Wohnbebauung Clarissenstraße/Klingensteiner Straße in 89081 Ulm-Söflingen

- **Stellungnahme zum Geotechnischen Untersuchungsbericht des Geo Büros Ulm GmbH vom 18.01.13**

Projekt-Nr. 2-13-009-01-hö

**Bild 12: Risse an der Nordostfassade
Haus Meinlohstraße 19**

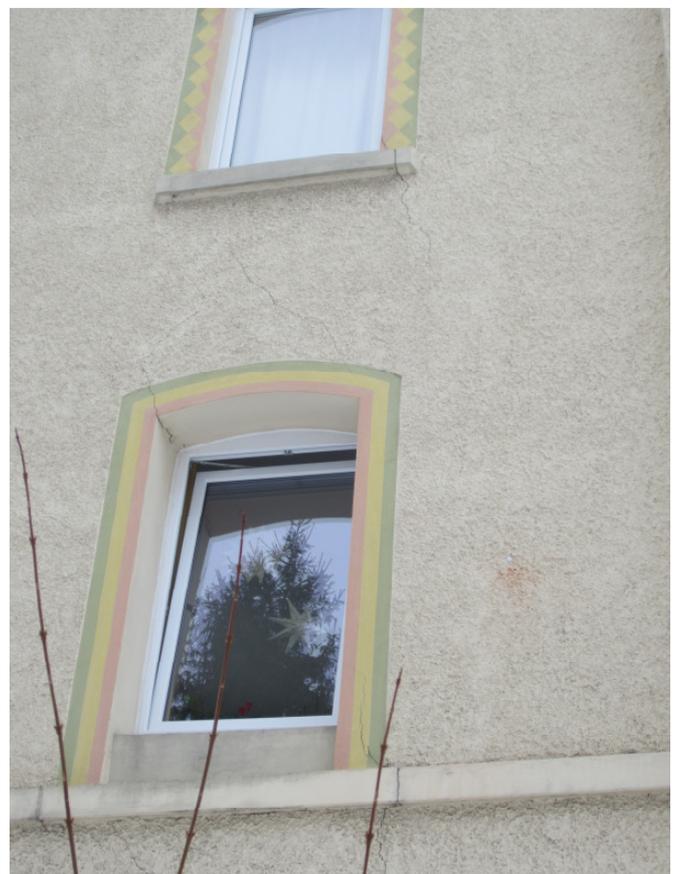
Gemessen am gehobenerem Alter der Bebauung und den mäßigen Untergrundverhältnissen waren verhältnismäßig wenige Risse an den Fassaden sichtbar (ohne Wertung der Ursachen der Rissebildung).
